**AOV/SUA L 016/2016**  
**“EU-PROJECT SINFONIA SIMILAUN”**  
**CIG: 6814369331**

### Chiarimenti e rettifiche - Klarstellungen und Richtigstellungen

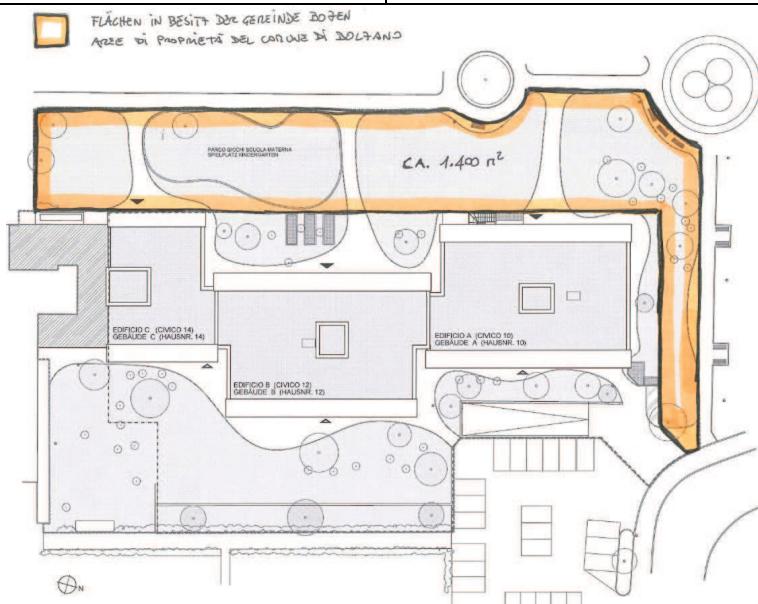
Die, im SIKO-Plan, vorgesehenen Flächen für die Baustelleneinrichtung reichen über die Besitzgrenzen des Wohnbauinstitutes hinaus und liegen auch auf Flächen im Besitz der Gemeinde Bozen. Wir bitten deshalb um Mitteilung, ob für die Besetzung dieser öffentlichen Grünflächen Grundbesetzungsgebühren anfallen?

Le superfici per l’allestimento del cantiere previste nel piano di sicurezza vanno oltre il confine di proprietà dell’IpES e comprendono anche superfici di proprietà del comune di Bolzano. Si prega di chiarire se l’occupazione di tali aree verdi sia soggetta a canone di concessione per occupazione suolo pubblico. Si de-

Müssen für die besetzten Grünflächen auch Grundbesetzungsgebühren berücksichtigt werden, wenn im Zuge der Außengestaltungsarbeiten diese Grünflächen der Gemeinde – wie im Projekt vorgesehen - neu gestaltet werden?

ve tenere conto del canone di occupazione suolo pubblico per le aree verdi occupate anche se tali aree di proprietà comunale, come previsto dal progetto, verranno riqualificate nell'ambito dei lavori di sistemazione esterna del piano terra?

Es wird bestätigt, dass die Flächen im Besitz der Gemeinde Bozen (ca. 1.400 m<sup>2</sup>) als Flächen für die Baustelleneinrichtung zur Verfügung stehen. Es wird außerdem bestätigt, dass für die Besetzung dieser öffentlichen Grünflächen die Zahlung der Grundbesetzungsgebühren seitens des Auftragnehmers vorgesehen ist

Si conferma che le aree di proprietà del comune (ca. 1.400 m<sup>2</sup>) saranno disponibili come area di cantiere. Si conferma inoltre che per l'occupazione di tali aree è previsto il versamento del canone di occupazione suolo pubblico da parte dell'impresa affidataria dei lavori.
